Modulo per la presentazione delle osservazioni per i piani/programmi/progetti sottoposti a procedimenti di valutazione ambientale di competenza statale

Codice procedura (ID_VIP/ID_MATTM): 6269

Razionalizzazione della rete elettrica nazionale a 132 kV nell'Area di Reggio Emilia

Figura 1 – Planimetria progetto 31/01/2021 (tratta da elaborato Terna DU0000006B1937737)

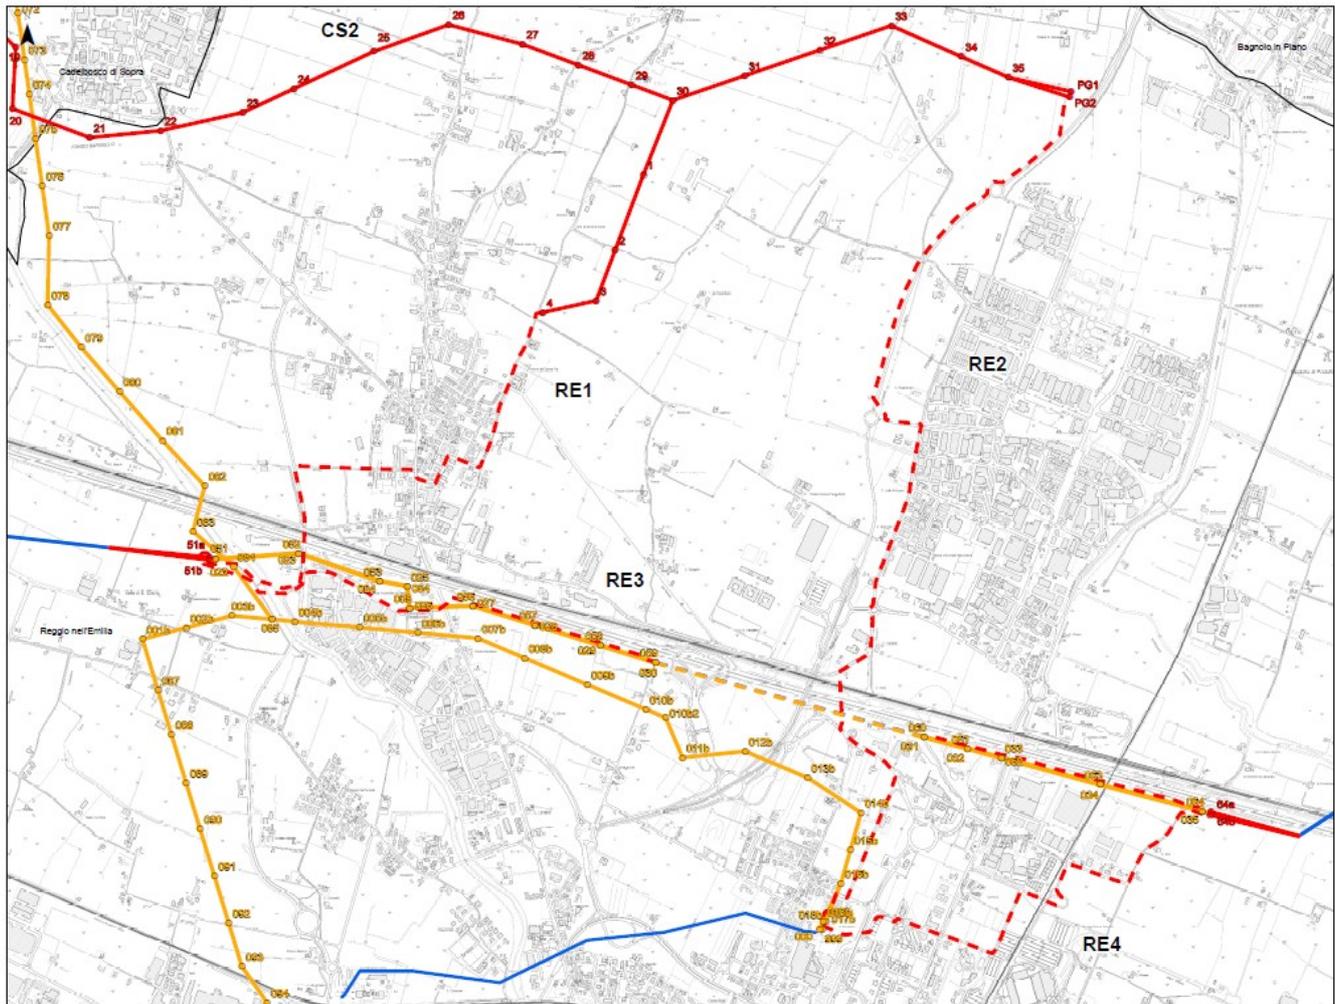
In qualità di **Presidente della Società Cooperativa Agricola Emilia Wine**, con riferimento al progetto di *Razionalizzazione della Rete Elettrica Nazionale a 132 kV nell'Area di Reggio Emilia*, sottopongo alla vostra attenzione queste mie osservazioni in merito alla rilevante criticità di questa infrastruttura (Figura 1).

I primi due tipi di suoli (ad Elevata e Media Fertilità) sono quelli dove esiste la maggior diffusione della Viticoltura Reggiana e tra questi si colloca Villa Sesso, zona che secondo il progetto di Terna sarebbe interessata dal passaggio dell'Elettrodotto Aereo creando un danno enorme alla produzione di ANCELLOTTA e LAMBRUSCO.

L'Elettrodotto Aereo costituirebbe un ostacolo insuperabile per le lavorazioni meccanizzate dei vigneti e soprattutto per la realizzazione di nuovi impianti, frenerebbe pertanto l'espansione di un settore (quello viticolo) in forte sviluppo con conseguenze negative per l'economia locale.

La riduzione della superficie a vigneto nella zona di Villa Sesso determinerebbe una conseguente riduzione dei quantitativi di uva Ancellotta e di Lambruschi conferiti alla nostra cantina (Emilia Wine Soc.Coop. Agr.) e vanificherebbe i recenti investimenti tecnologici effettuati nello stabilimento di trasformazione con aumento enorme dei costi di esercizio (costi di produzione).

Alla luce di queste considerazioni si ritiene che il progetto presentato da Terna spa a codesto Ministero debba essere ripensato relativamente alle tratte CS2 e RE1 che insisterebbero sulla zona di Villa Sesso e in particolare si chiede che venga preso in considerazione uno dei tre possibili tracciati interrati così come suggerito dal Comitato Promotore della Mozione che ha coinvolto in poche ore ben 770 cittadini della zona interessata.
